Relatório de Conformidade Ambiental com o Projecto de Execução

Aproveitamento Hidroeléctrico de Fridão

Parecer da Comissão de Avaliação

Agência Portuguesa do Ambiente

Figura 1 – Hidrogramas dos regimes de caudais analisados para ano hidrológico médio

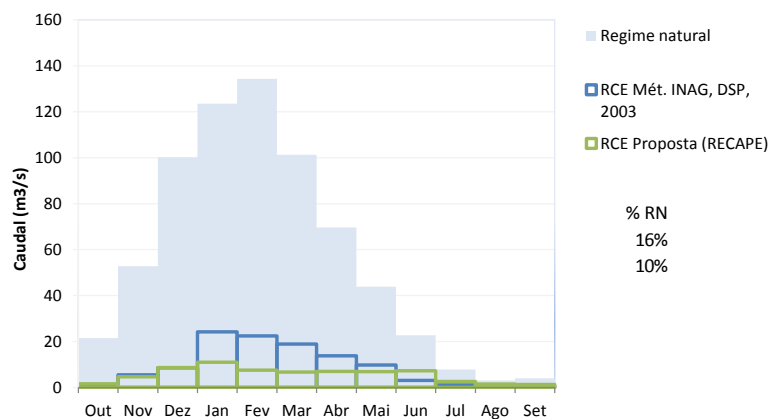
De facto, e com base, nomeadamente, na apreciação dos hidrogramas apresentados na Figura 1, verifica-se que a proposta de regime de caudais ecológicos, em ano médio, apresentado no RECAPE não permite minimizar a variabilidade intra-anual do regime hidrológico, ou seja, no período húmido do ano apresenta caudais mais reduzidos do que seria desejável, não dando garantias para que seja atingido o bom potencial ecológico da massa de água fortemente modificada a jusante do AH de Fridão e, deste modo, assegurar o cumprimento dos objectivos ambientais expressos na Lei da Água.

Atendendo aos resultados propostos no RECAPE, muito abaixo dos valores desejáveis (15% a 20% do regime natural), consideram-se estes insuficientes para garantir a recuperação ou manutenção do ecossistema aquático nos troços de rio fortemente modificado a jusante da Barragem de Jusante, não permitindo, certamente, atingir o potencial ecológico, pelo menos, razoável. Assim, considera-se que deverá ser adoptado na Barragem de Jusante o regime de caudais ecológicos obtido pelo INAG com base no método do INAG (DSP, 2003), já expresso na tabela 7 do parecer da CA relativo ao EIA até que sejam apresentados novos estudos ou resultados.
